2 - Gjennomgått med kommentarer, Johannes Odde (22-February-2026)

00B	Tilbudsgrunnlag	26.01.2026	FBLU	JHDA	EHR
Rev.	Revisjonen gjelder	Dato	Tegnet av	Kontrollert av	Godkjent av
Dovrebanen, (Hamar) – Fåberg, Lillehammer stasjon Føringsveier Prinsipp, toppbeslag stålpele Km 184.500 - Km 184.710		Målestokk:			
		Oppdragsnr.	A295591		
		Produsent	COWI		
		Prod.tegn.nr.	POM-00-I-00345.dwg		
		Etablering for			
		Etablet av			
Prosjekt: 60032967 Parsell: 00		Tegningnummer: POM-00-I-00345		Rev.: 00B	
BANE NOR		Tegningnummer:		Rev.:

Toppbeslag stålpele (sett ovenfra):

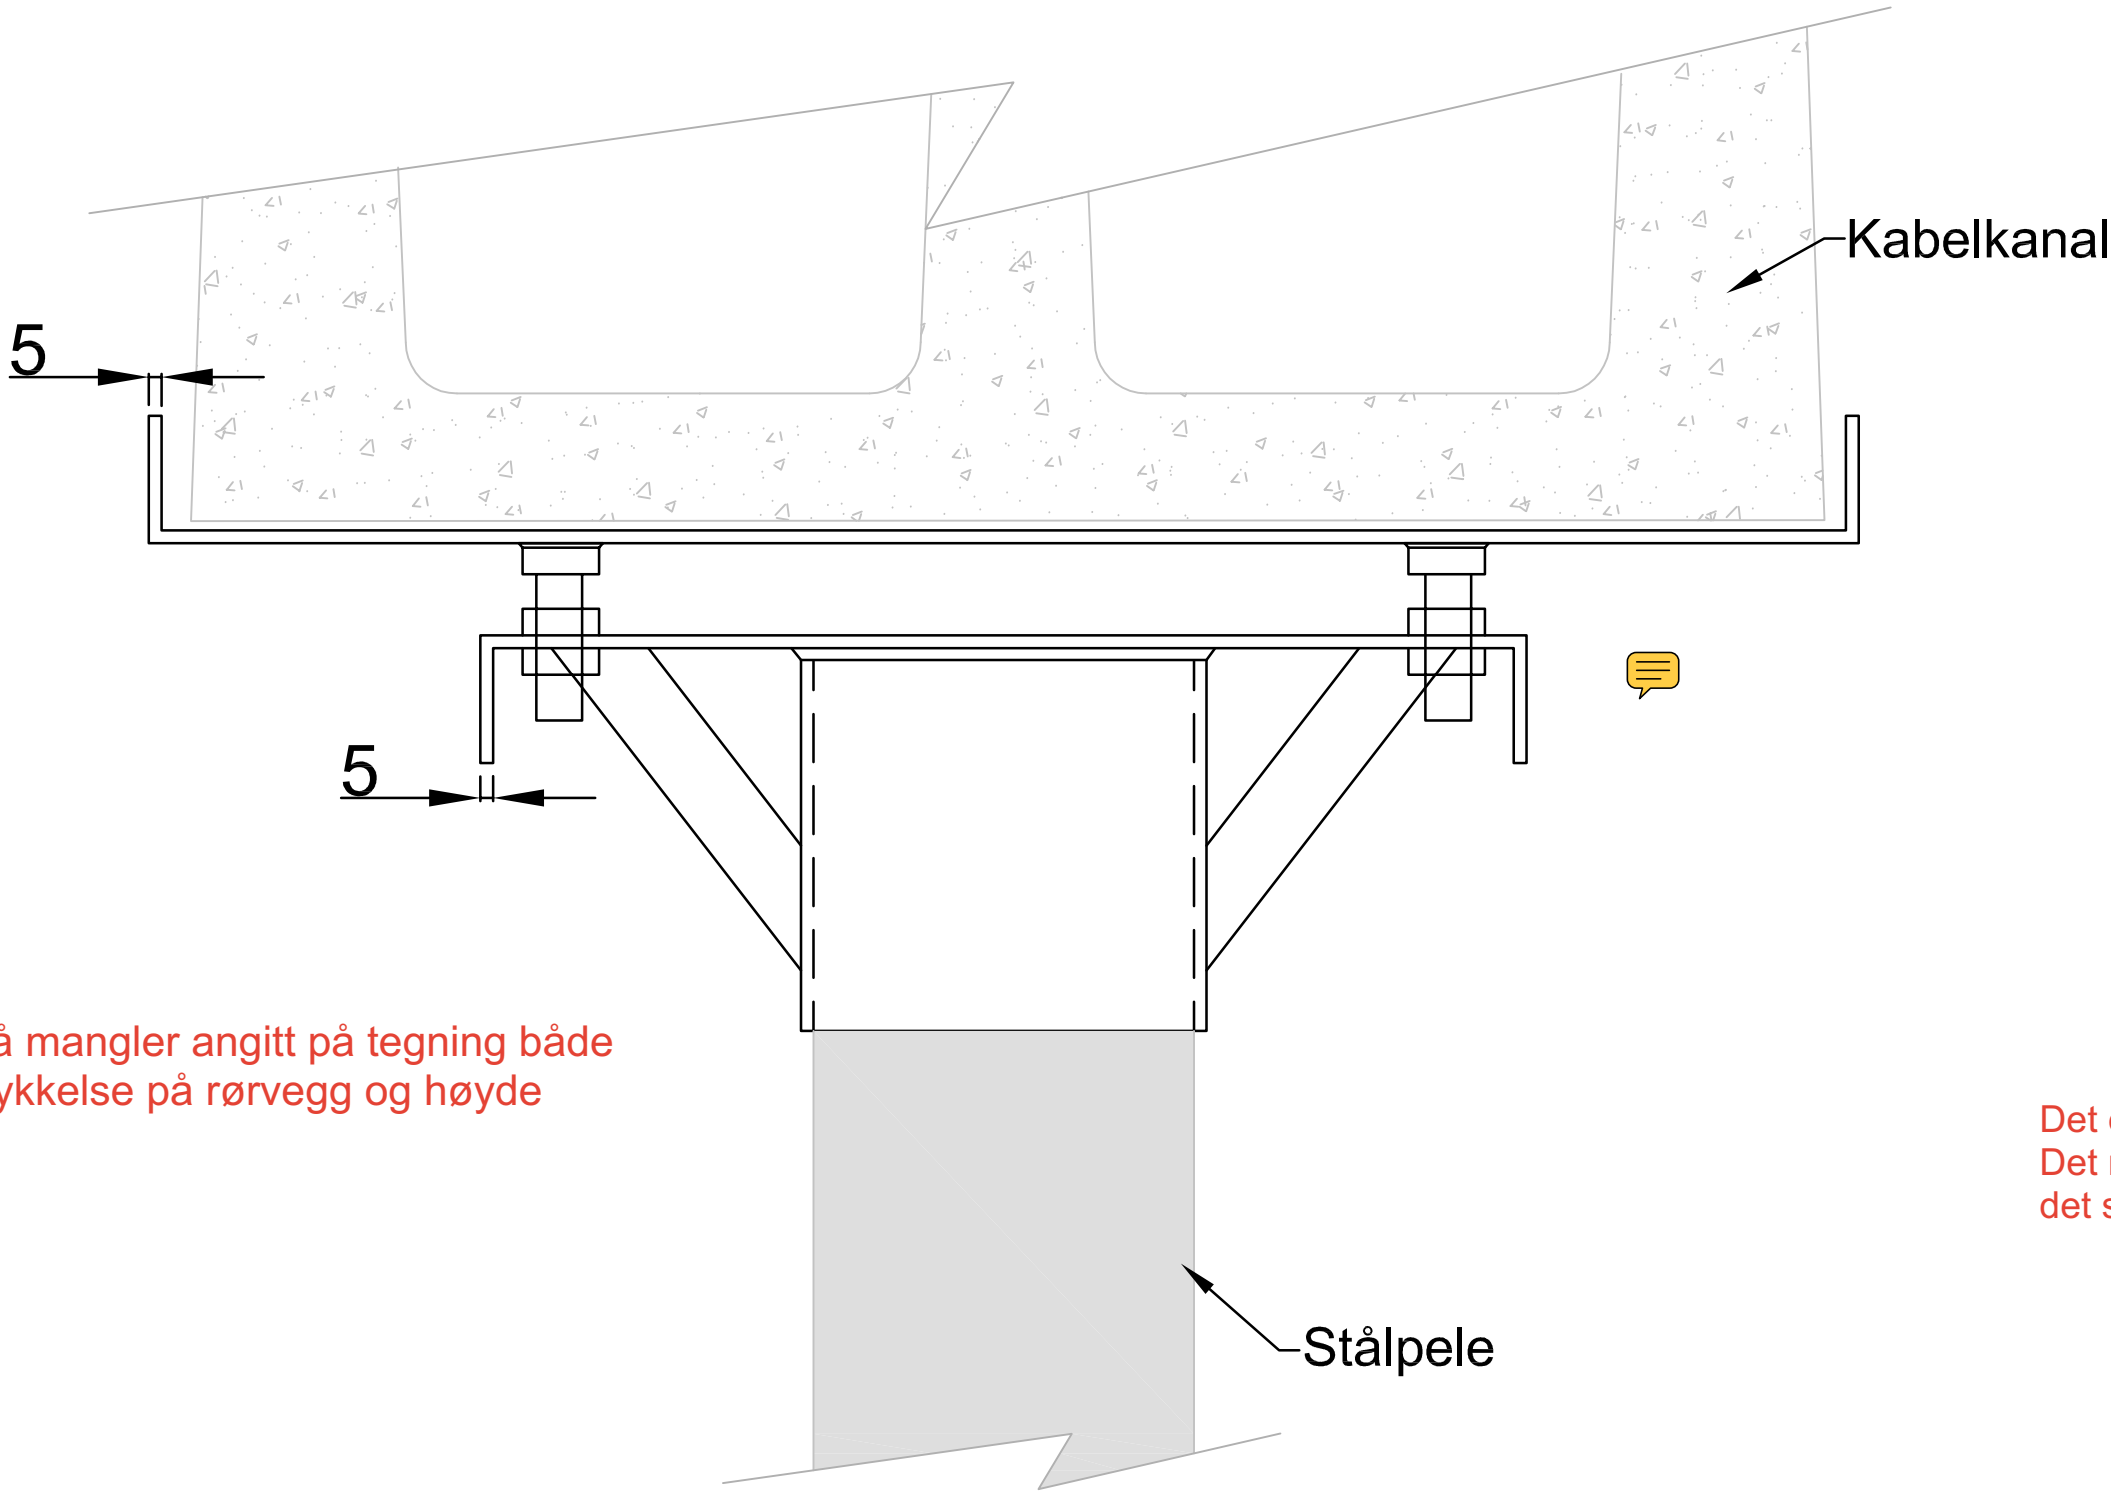
Hvis dette toppbeslaget er sett ovenfra, er da de stiplede linjer som skal angi materiale
på "undersiden" korrekt angitt? Er opp og nedbrett på toppbeslag og bunnbeslag angitt
med korrekt stipling? Skal røret og "skrå avstivere" være stiplet.
(NB. Det er mulig at dette i hovedsak er tegnet korrekt, men i og med at
opp- og nedbrett er tegnet "likt" så er det noe som virker "unaturlig" .

For røret så mangler angitt på tegning både
diameter, tykkelse på rørvegg og høyde
på røret.

Det er ikke angitt informasjon om denne delen.
Det må angis funksjon, materiale og hvordan den festes. Er
det sveiset og prefabrikkert eller sveises det på stedet?
